SWEET

Nuove staffe fissaggio / New mounting brackets

Service Note

SN2600002

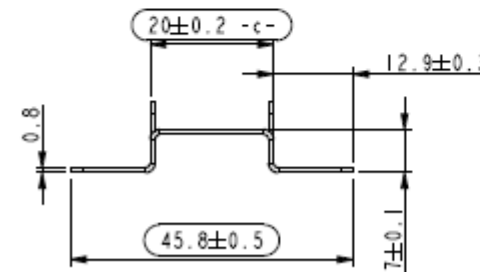
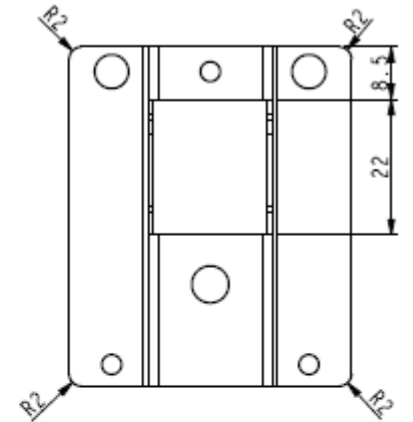
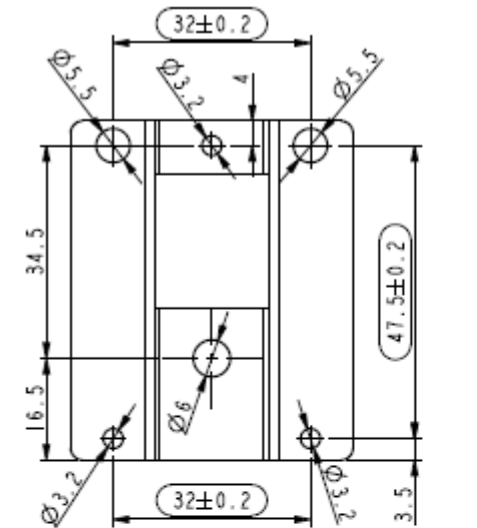
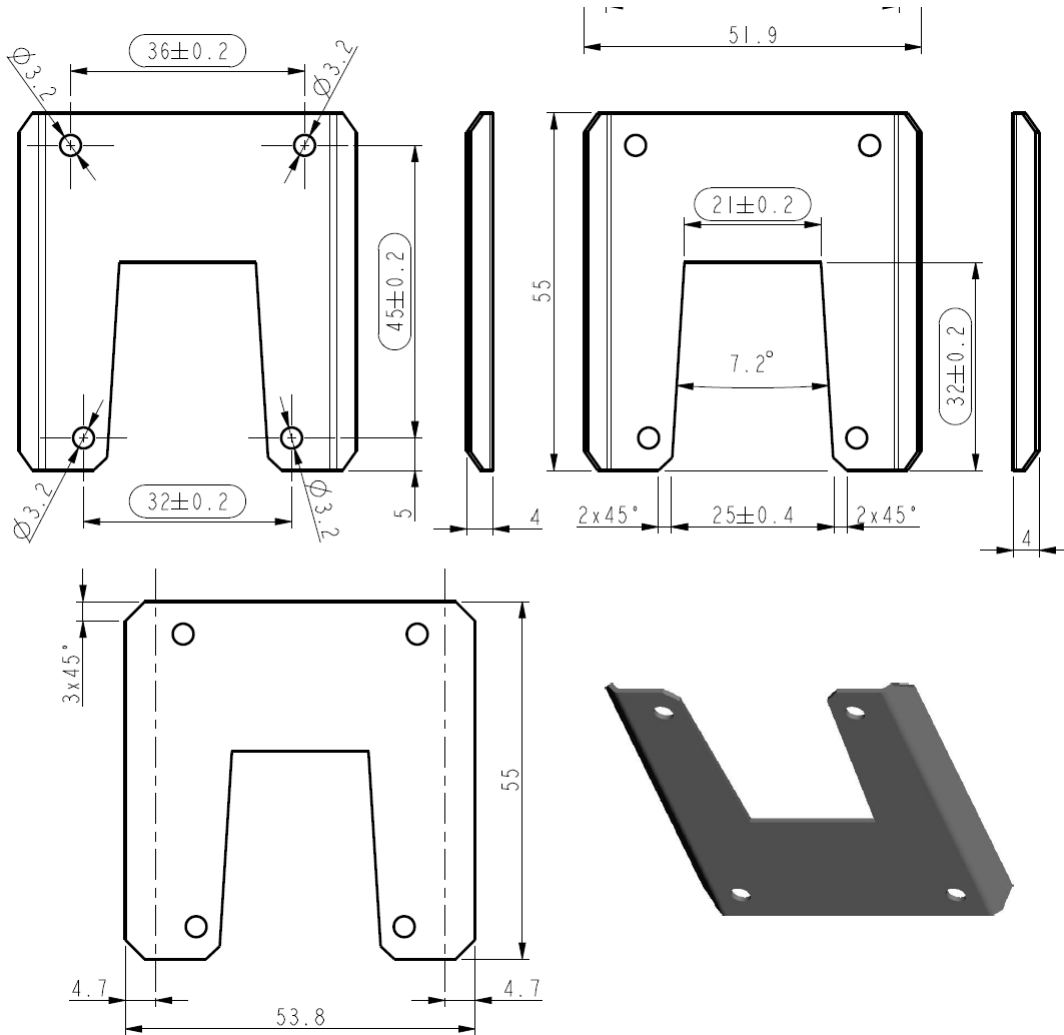
Difetto lamentato: cornice e corpo cappa non allineati (foto di seguito) / **Claimed defect:** The frame and hood body are not aligned (see pictures below)

Soluzione: Sostituire le staffe di fissaggio - **SPP0217828** / **Solution:** Mounting brackets replacement - **SPP0217828**

Data validità: Cappe prodotte prima della settimana 7 del 2026 / **Validity date:** Cooker hoods manufactured before Week 7 of 2026

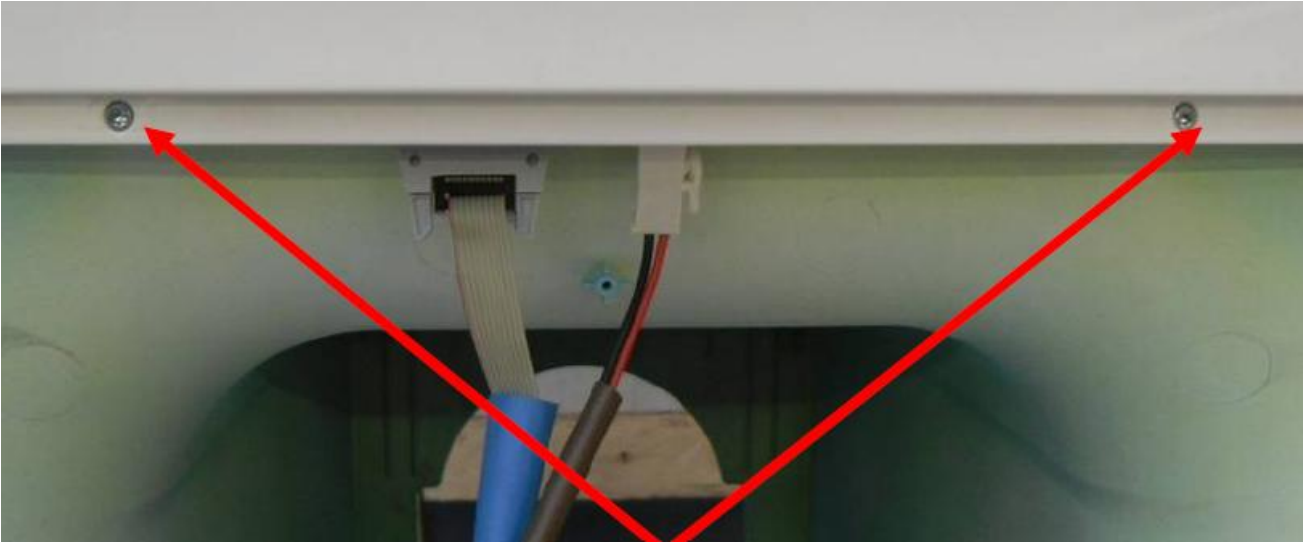
Step 1. Rimuovere il pannello e le due viti interne, quindi scollegare le connessioni dei comandi e delle lampade. Rimuovere le 4 viti posteriori: 2 a destra e 2 a sinistra. / Remove the panel and the two internal screws, then disconnect the control and light connections. Remove the four rear screws: 2 on the right and 2 on the left.

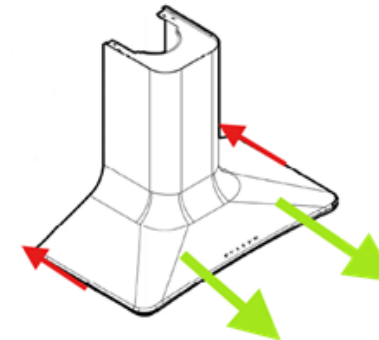
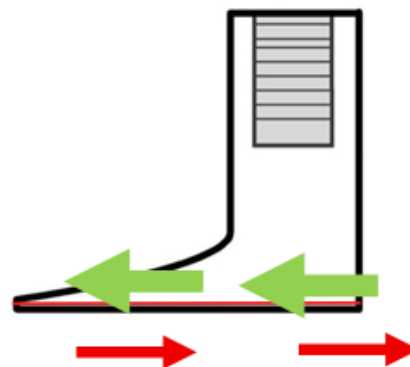
Step 2. SGANCIARE IL PRODOTTO: Far scorrere la parte superiore in avanti verso i comandi, mentre la cornice (inferiore) nel verso opposto. / **DISASSEMBLY OF THE PRODUCT:** Slide the upper part forwards towards the controls while moving the frame (lower part) in the opposite direction.

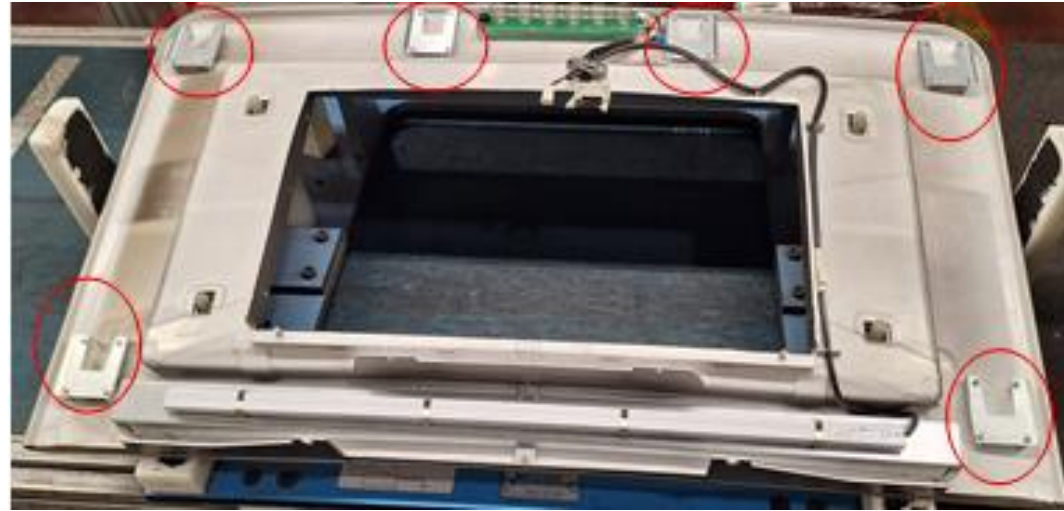
Step 3. Sostituire le 6 staffe fissate con 24 viti nella cornice (parte inferiore) con le nuove. Nota: è possibile riutilizzare le viti oppure utilizzare quelle fornite nel kit. / Replace the 6 brackets secured with 24 screws in the frame (lower section) using the new ones. Note: The screws can be reused or replaced with those included in the kit.

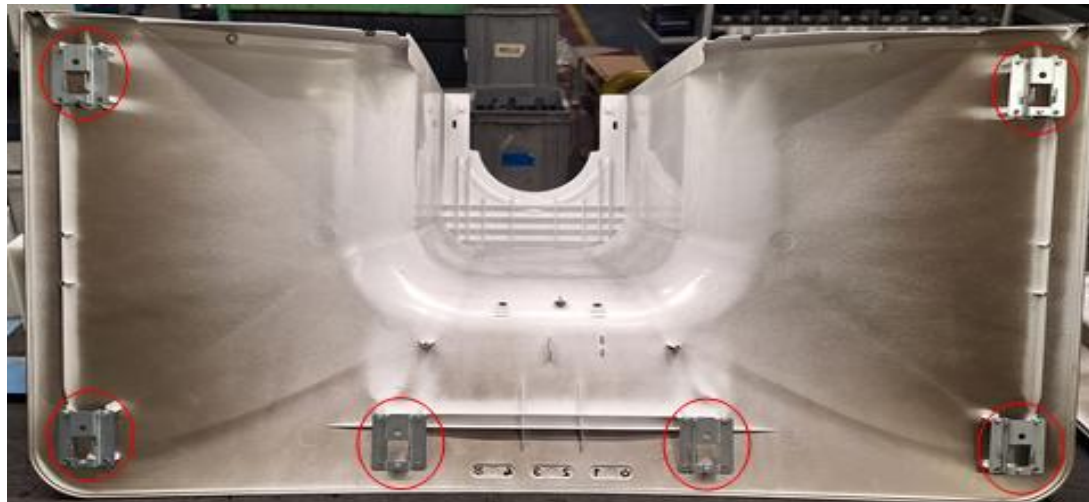
Step 4. Sostituire le 6 staffe fissate con 18 viti nel mantello cappa (parte superiore) con le nuove. Nota: è possibile riutilizzare le viti oppure utilizzare quelle fornite nel kit. / Replace the 6 brackets secured with 18 screws in the hood casing (upper section) using the new ones. Note: The screws can be reused or replaced with those included in the kit.

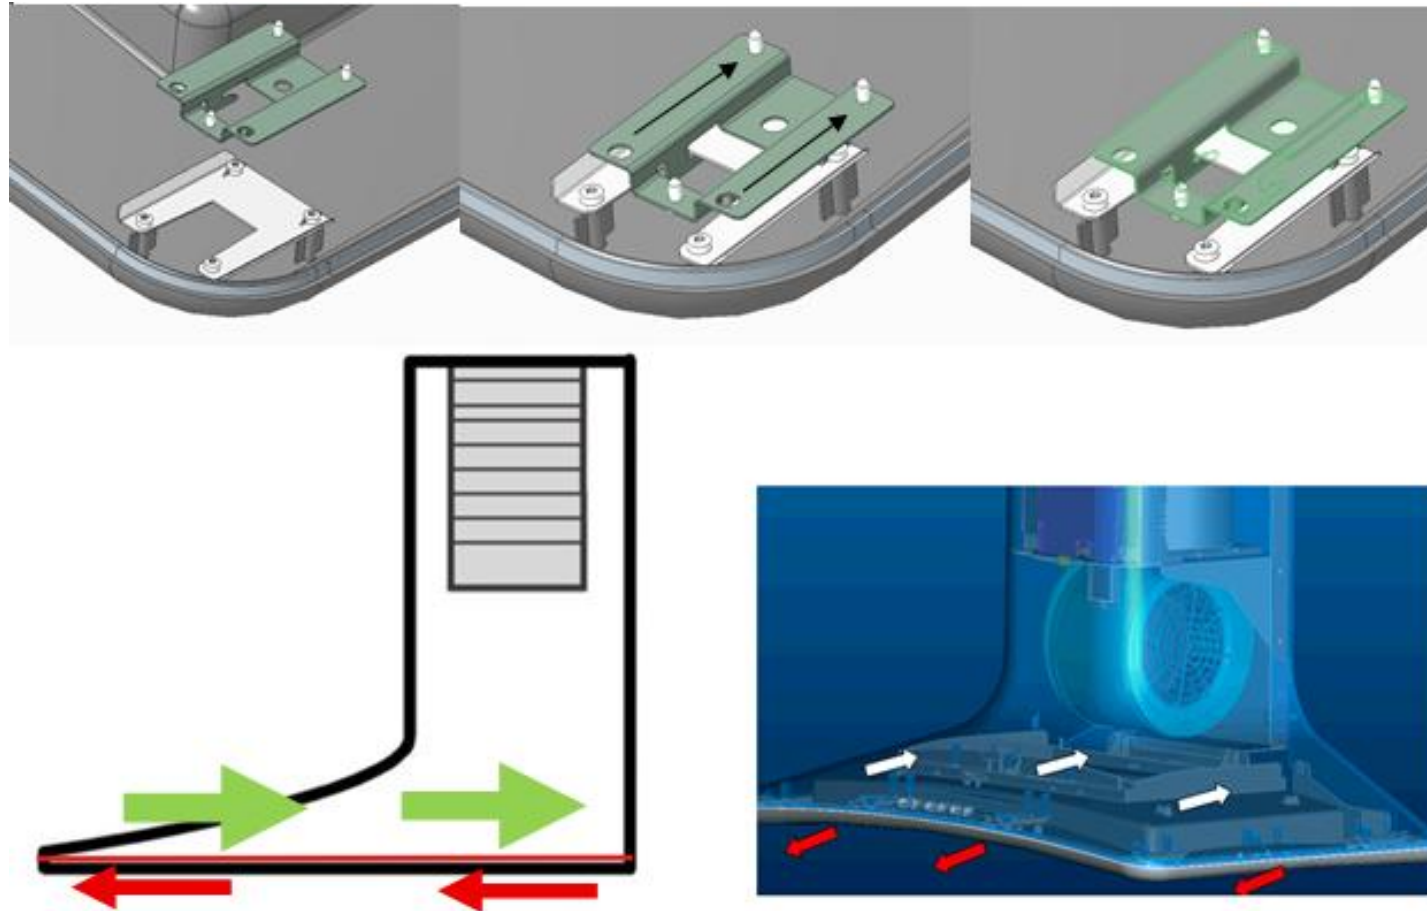
Step 5. AGGANCIAMENTO DEL PRODOTTO: Sistemare nella cornice inferiore il profilo in acciaio, per tenerlo in posizione possiamo inserire due pezzi di nastro laterali che dopo l'aggancio andranno rimossi. / **CONNECTING THE TWO PARTS:** Place the steel profile into the lower frame; to hold it in place, you can insert two pieces of tape at the sides, which should be removed once it is properly fixed.

Step 6. Poggiare il mantello sopra la cornice inferiore centrando le 6 staffe sporgendo qualche centimetro avanti poi tirare effettuando l'aggancio. / Place the cladding over the bottom frame, aligning the 6 brackets so that they protrude a few centimeters forward, then pull to secure them in place.
